2018-08-10 sutarties Nr. 22-1536
PAPILDOMAS SUSITARIMAS

2019 m. gegužės 6 d. Nr. 2/ 22-1137
Vilnius

1. Šalys 2018 m. rugpjūčio 10 d. sudarė sutartį Nr. 22-1536 (toliau – Sutartis) dėl Moigių I-ojo namo, Vasario 16-osios g. 23 Panevėžyje, kapitalinio remonto pritaikant muziejinei veiklai darbų (toliau – Darbai), o 2018 m. gruodžio 7 d. pasirašė papildomą šios sutarties susitarimą Nr. 1/22-2175, kuriuo patvirtino sutarties vertę – 312 998,00 Eur (*trys šimtai dvylika tūkstančių devyni šimtai devyniasdešimt aštuoni eurų 00 ct*) su PVM.

DĖL NENUMATYTŲ DARBŲ MOIGIŲ I-AJAME NAME

VEIKLŲ SĄRAŠAS MOIGIŲ I-OJO NAMO VASARIO 16-OSIOS G. 23, PANEVĖŽYJE, KAPITALINIO REMONTO RANGOS DARBAI

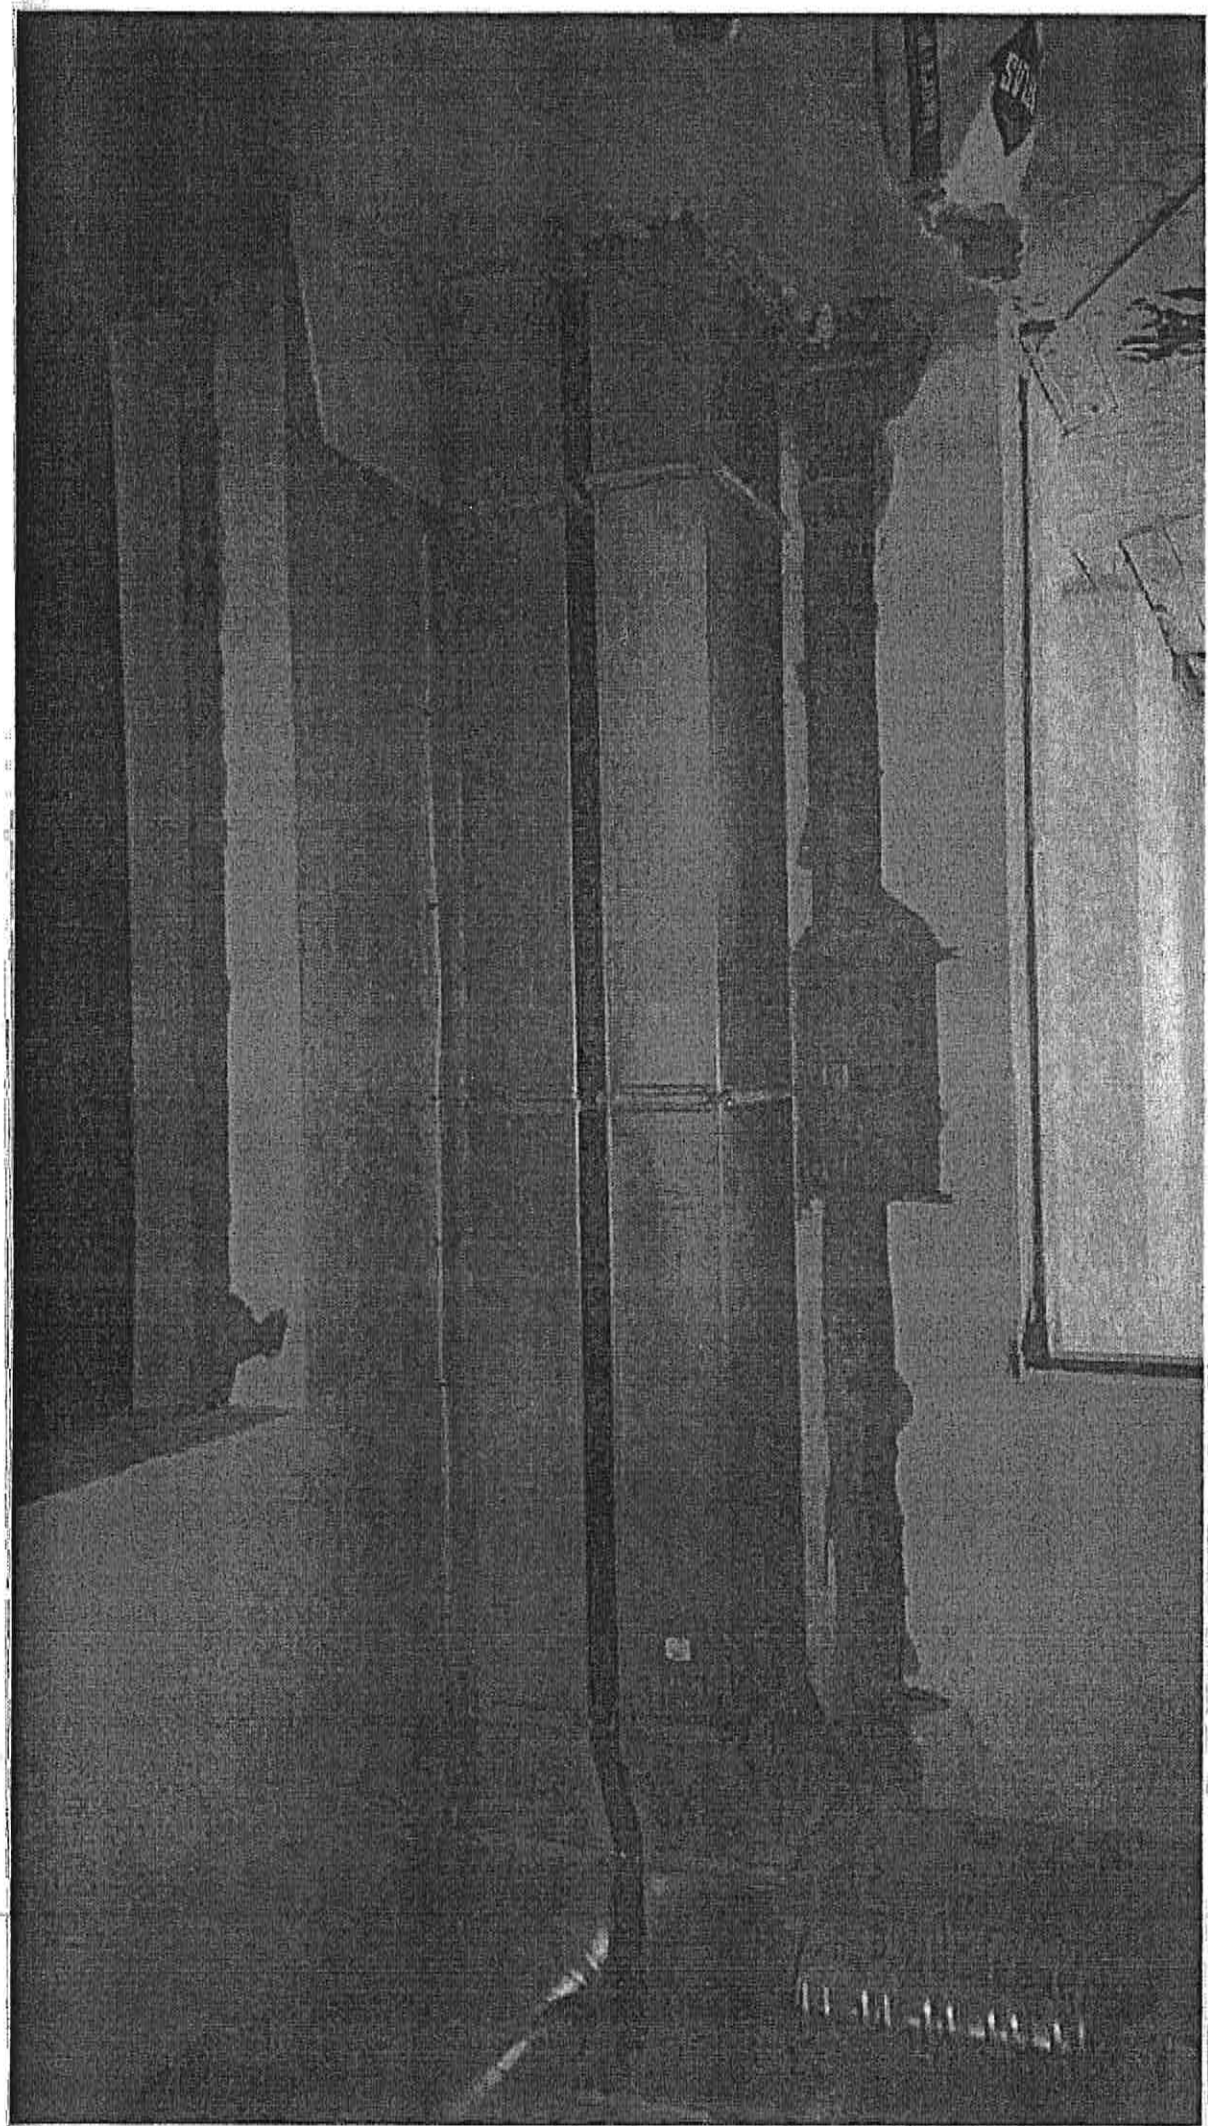
Patalpoje Nr. 108 I a. prieš apdailos darbus demontavus nuo sienų ekspozicines konstrukcijas, atsidengė sienų paviršiai su daliniais fragmentiniais tinko apdailos sluoksniais. Techniniame projekte šios patalpos sienų apdailoje numatytas senų dažų nuėmimas, geras glaistymas ir geras emulsinis dažymas.

Norint atlikti šios patalpos projektinę apdailą, reikalinga atkurti tinko fragmentus, kurie negalėjo būti įvertinti pirkimo metu, nes buvo uždengti veikiančio muziejaus ekspozicijos įrenginiais.

Vykdamy projektinius sprendinius pastate įrengiama vėdinimo rekuperacinė sistema. Šios sistemos vertikalūs ortakiai montuojami laiptinės – koridoriaus patalpoje per visus tris aukštus. Projekto sprendiniuose jų uždengimas nėra numatytas.

Mūsų nuomone, šiuos ortakius rekomenduotume uždengti, aptaisant juos gipso kartono plokštėmis ir jas nudažant. Siūlome šio sprendinio kainą.
